DODATEK č. 3 ke SMLOUVĚ O DÍLO

„Rekonstrukce bytového domu Dejvická 184/4“

ZMĚNOVÝ LIST č. 10

ZMĚNOVÝ LIST č. 33

Změnový list č.38

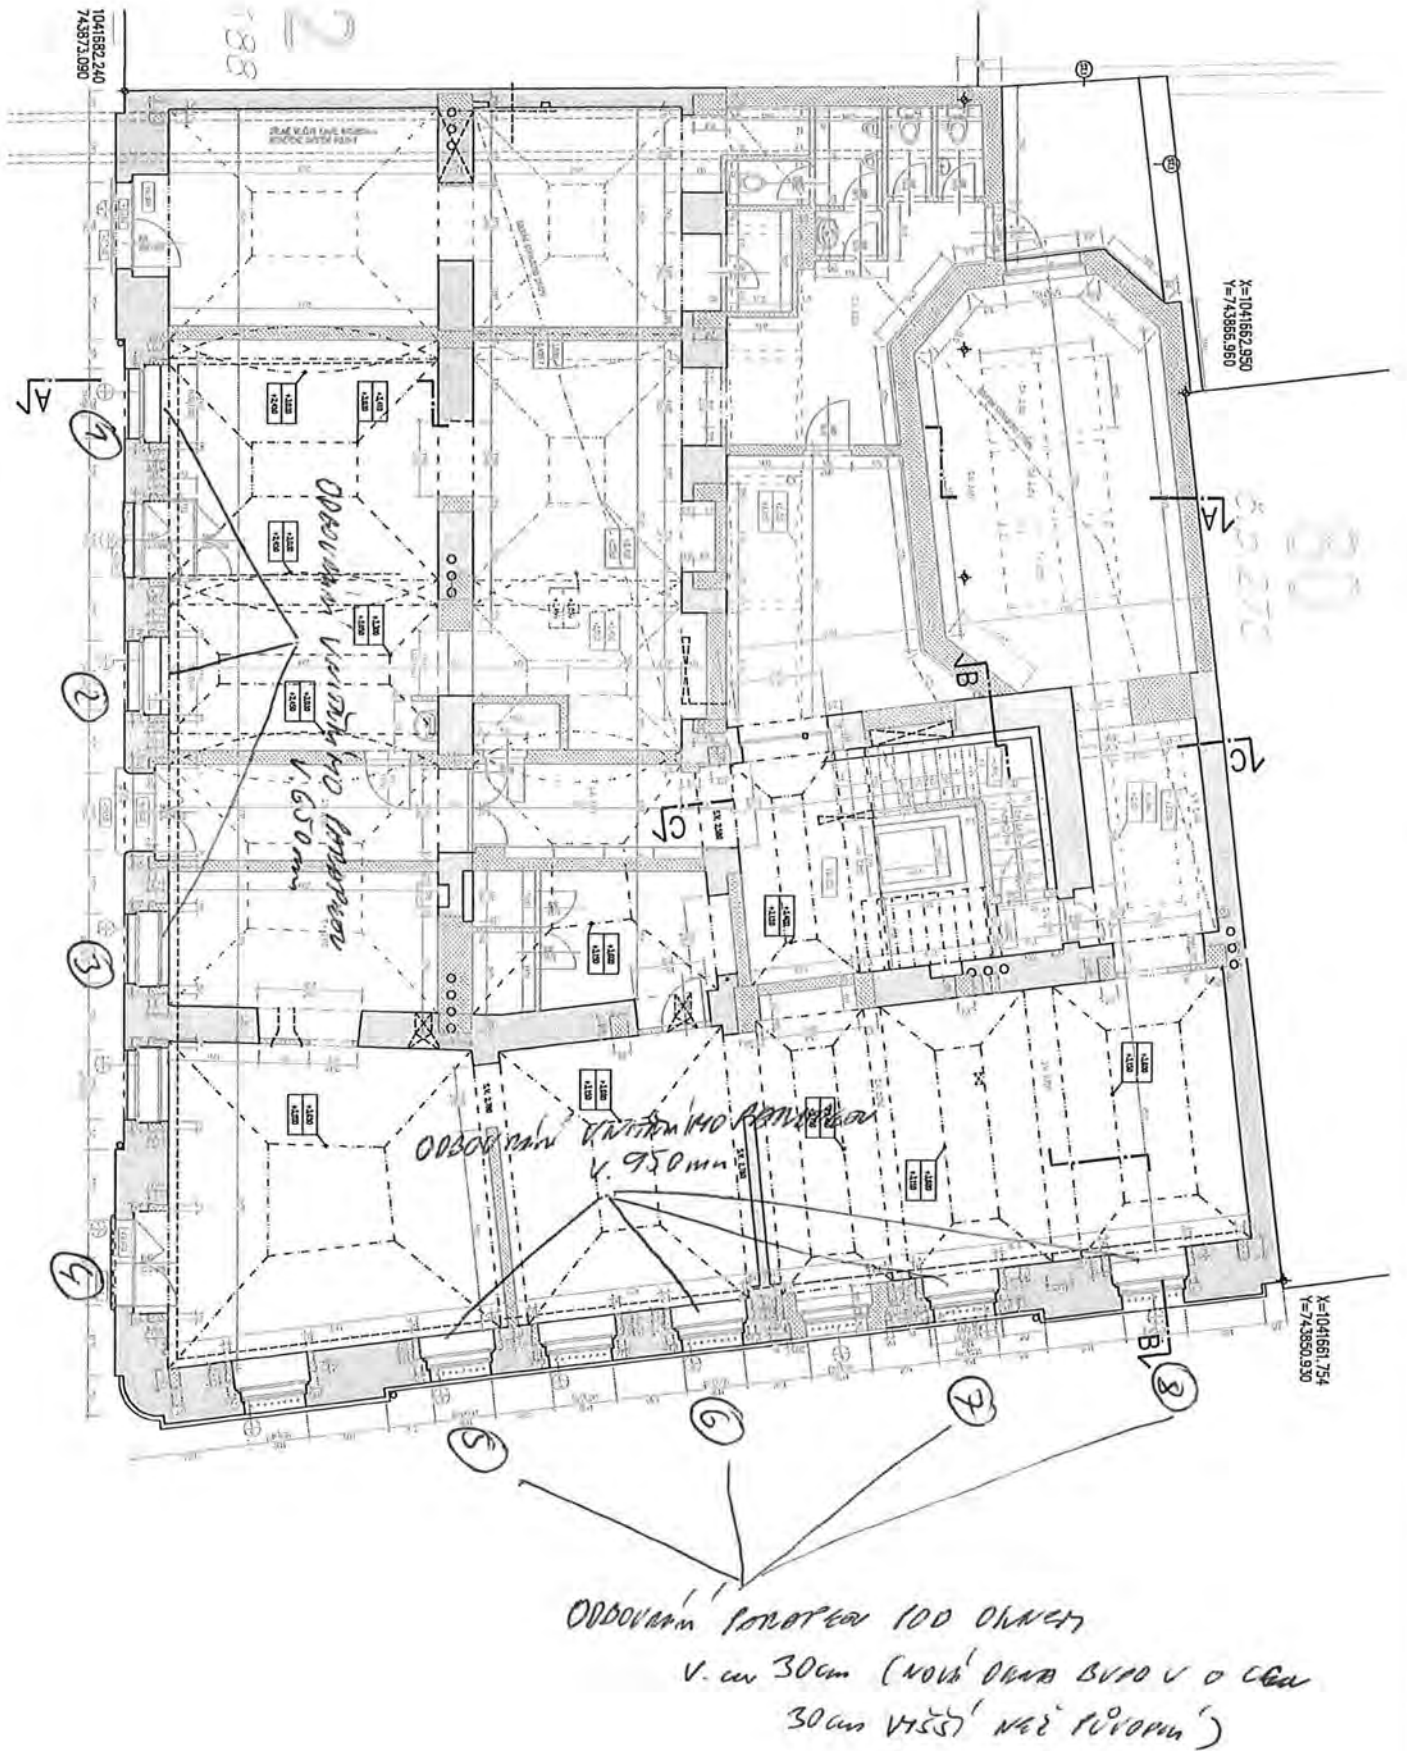
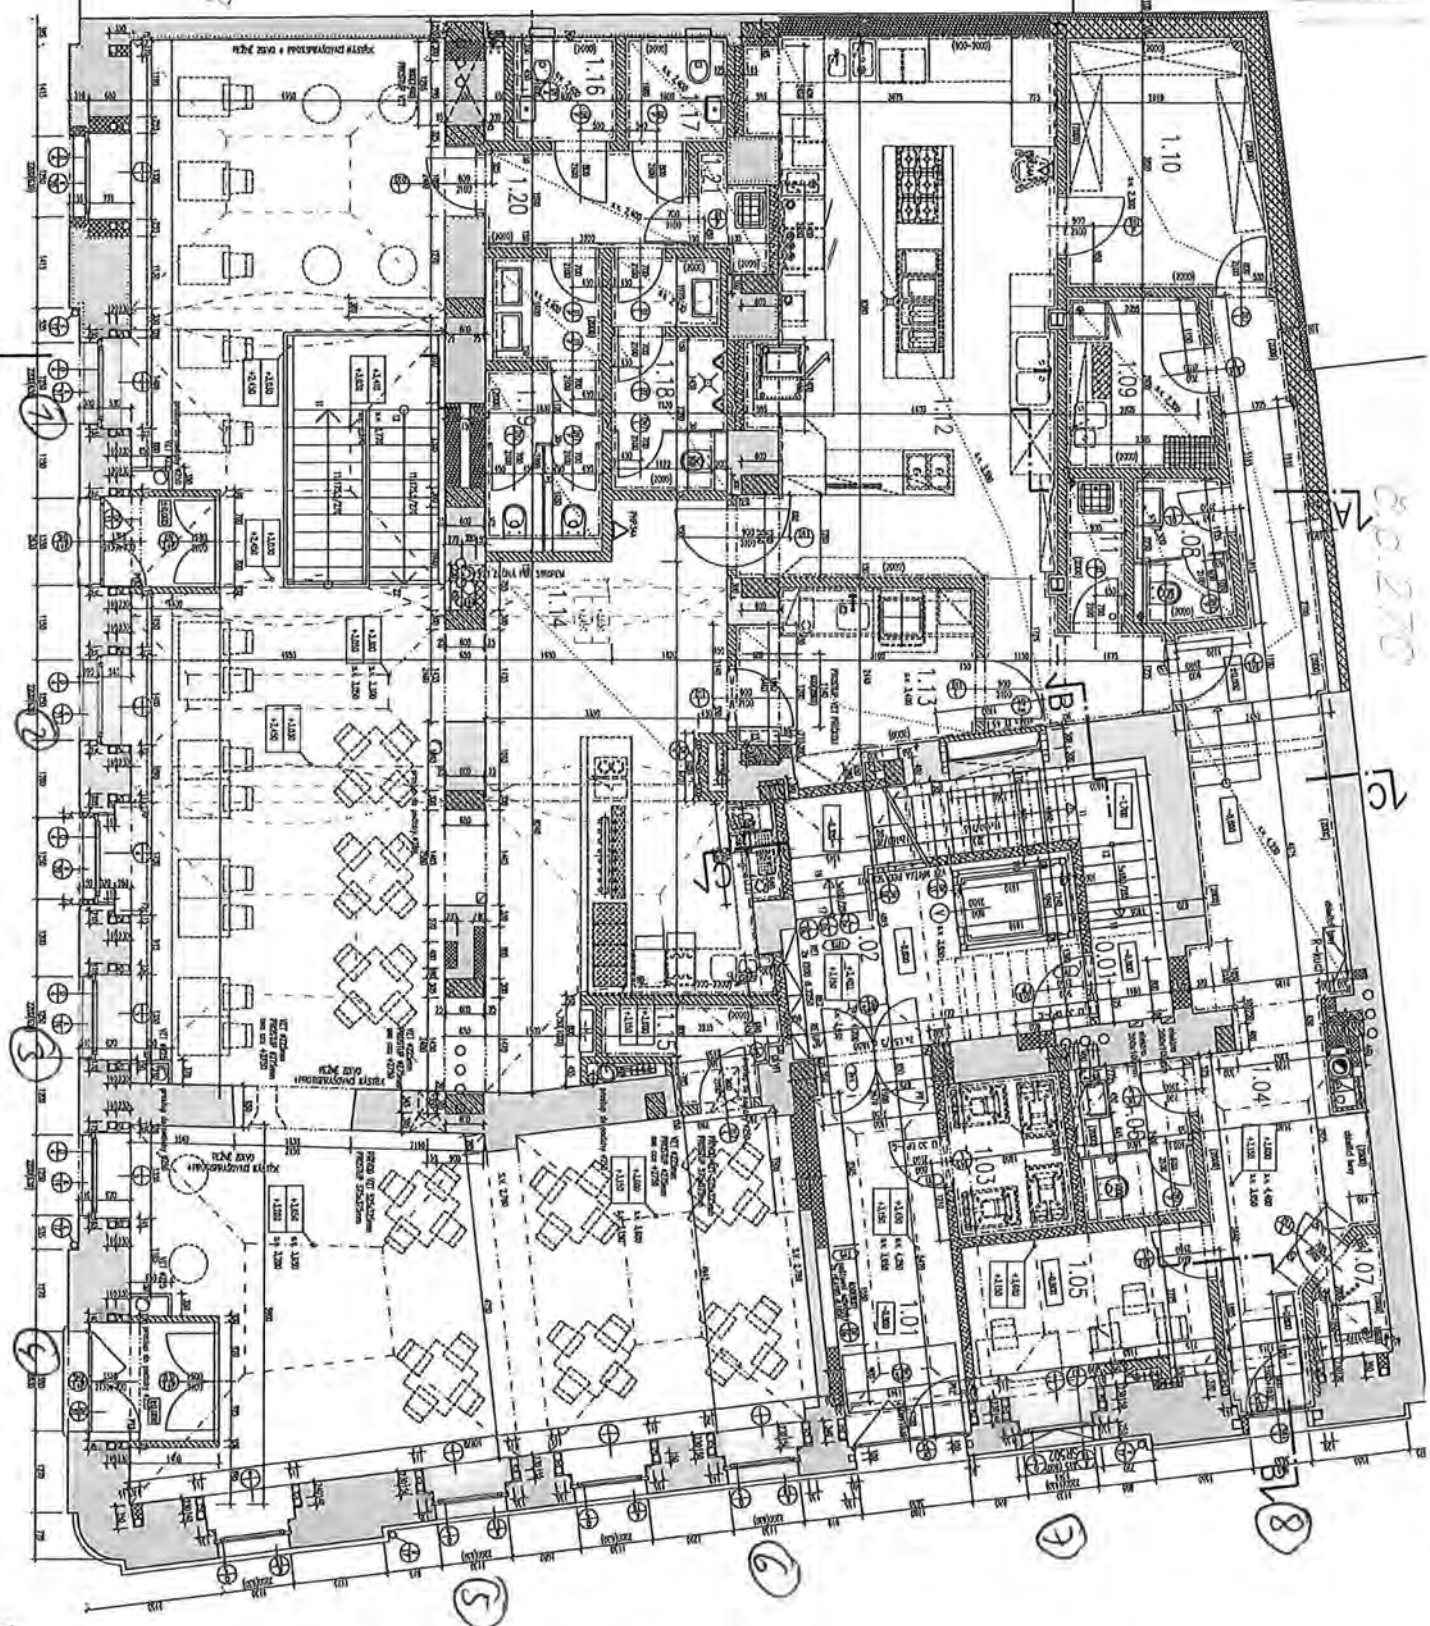
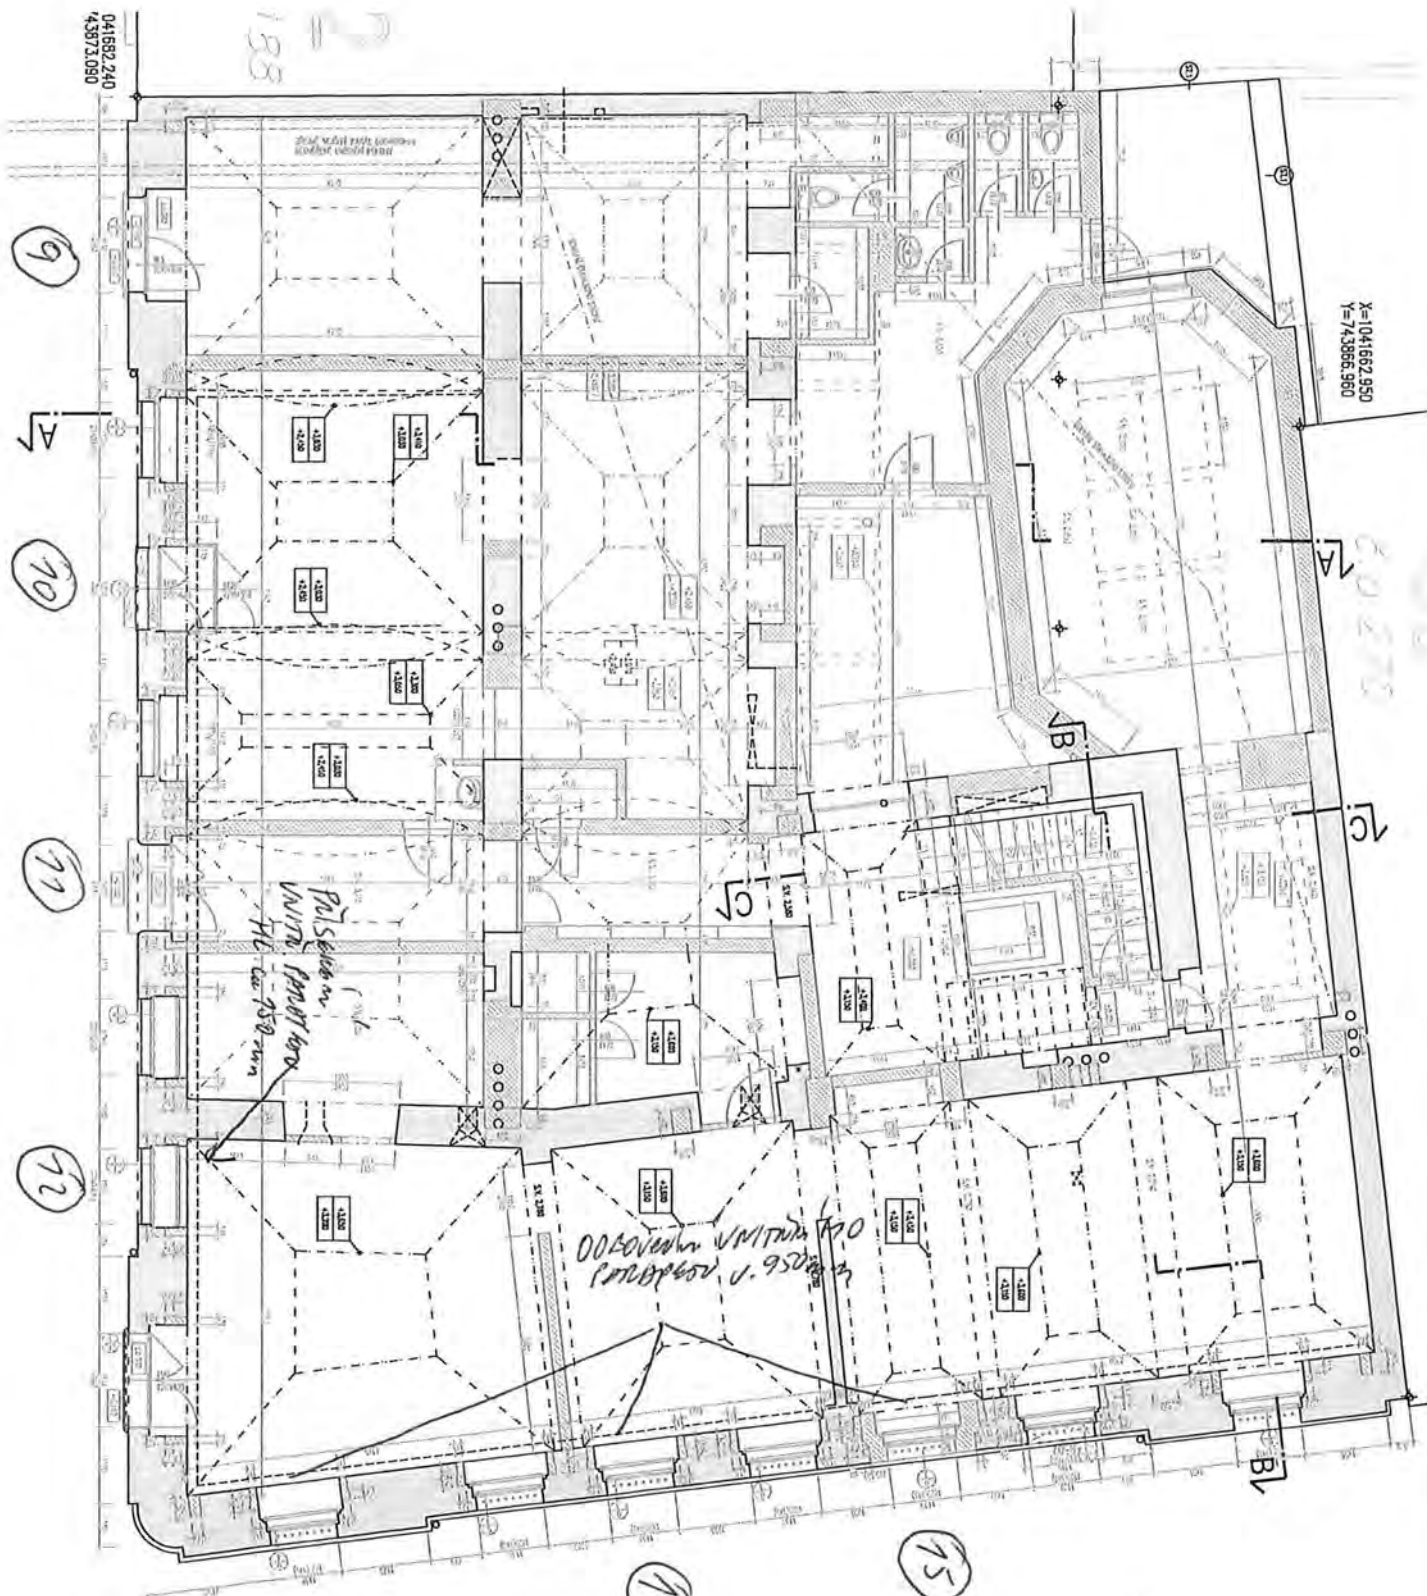
Na základě Pokynu pro stavbu č.6 budou upraveny zazdívky u jednotlivých nik nad ŽB prahy a provedena vyzdívka parapetů, dobetonovány podlahy. Zazdívky kolem ocelových rám 1.PP a 1.NP jsou narovnány na skutečnost. Doplněno je také bourání vnitřních zděných parapetů u jednotlivých oken a snížení parapetů u oken, která budou vyšší než původní okna – chybějící ve výkazu.

Vybourání vnitřních cihelných parapetů u jednotlivých oken v 1.PP a snížení parapetů u oken, která budou vyšší než původní okna. Větší rozsah zazdívek z plných cihel nad ŽB prahy a kolem ocelových rámů. Obetonování ocelových rámů v úrovni 1.PP. Dobetonování podlahy tl. 200 mm.
